MEMORANDO  
DICOMAR-071-2025

ASUNTO: Remisión de Informe Técnico Dicomar-006-2025

INFORME TÉCNICO DICOMAR N° 006-2025

Informe de Segunda Información Aclaratoria del proyecto: "Hacienda Corotú"

Mapa No. 1 Proyecto Corotú. Se observa el polígono de la zona marina, la cual se analiza en la imagen aumentada

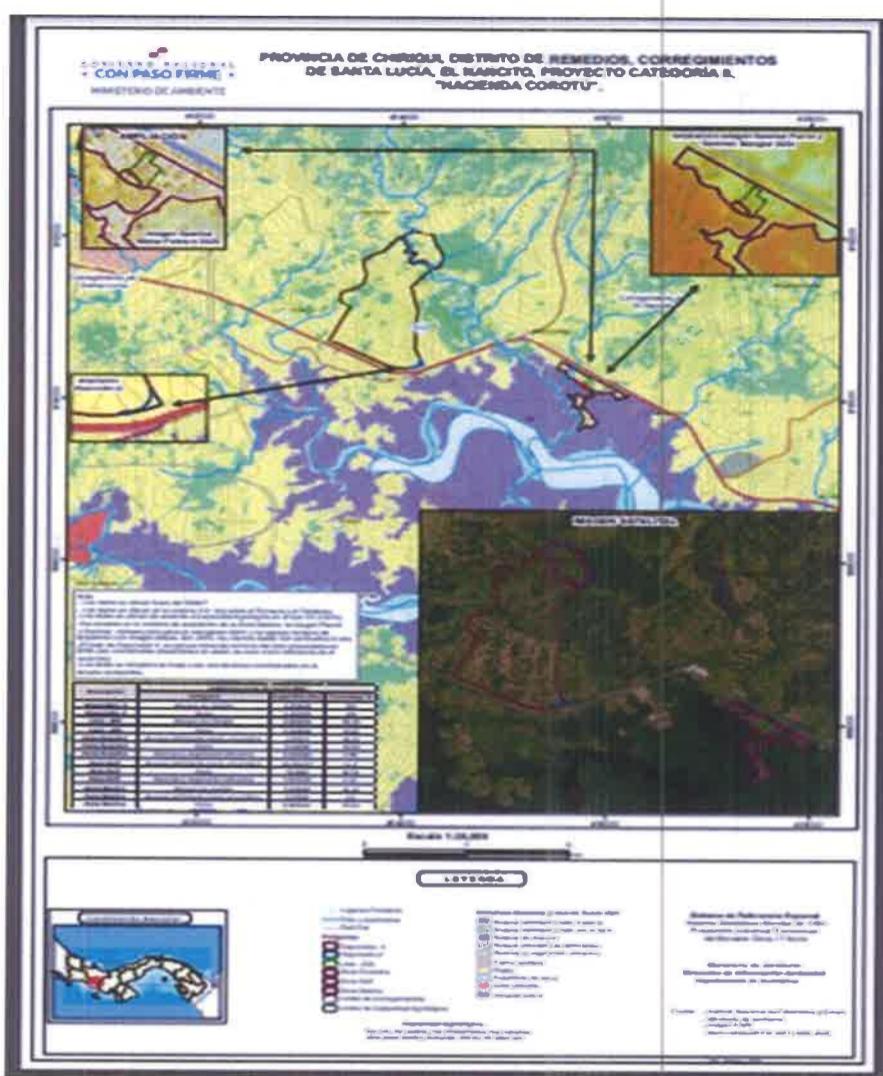
Con la información adjunta en CD, se elaboró el mapa No.1 Proyecto Hacienda Corotú, en el cual realizando aumento a la Zona Marina, se puede observar cobertura de manglar dentro del polígono del proyecto.

Imagen No.2 Zona Marina, se observa delineado en rojo el sitio propuesto para la depuradora # 3 y en verde el lote 224. En ambos se indica que la cobertura corresponde a bosque de mangle, adicional se observan otros sitios ubicados dentro del proyecto con cobertura de manglar.

Por lo tanto, no se acepta la respuesta presentada por la empresa promotora, y consideramos que por el reitero de señalar que no existe cobertura de manglar dentro del polígono del proyecto, por parte del promotor.

Recomendamos se realice una reinspección al sitio y se verifique la cobertura del lote 224 y el sitio señalado como Depuradora # 3, y de esta manera se validen las coberturas señaladas en el mapa generado por DIAM.
